LICITACIÓN ABREVIADA 59/2020 - "PLAZA DE DEPORTES, SARANDÍ DEL YÍ"

JUEGO 1:

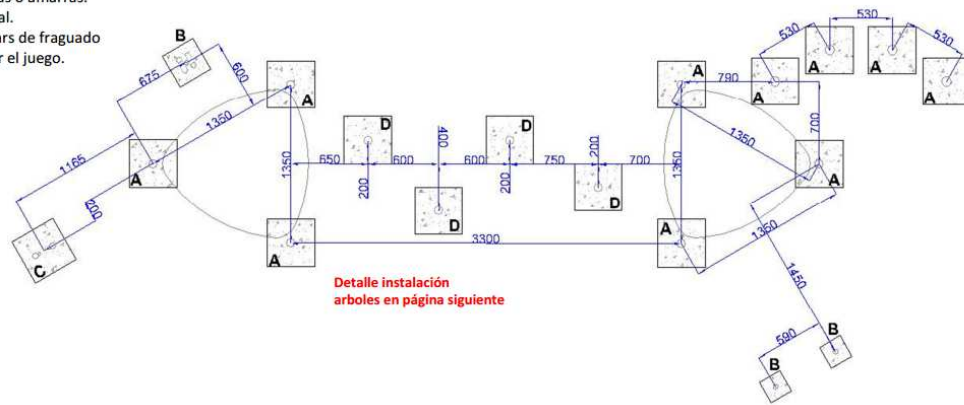
- 10 bases 40x40x45cm
- 3 bases 30x30x45cm
- 1 base 40x40x35cm
- 4 bases 40x40x65cm
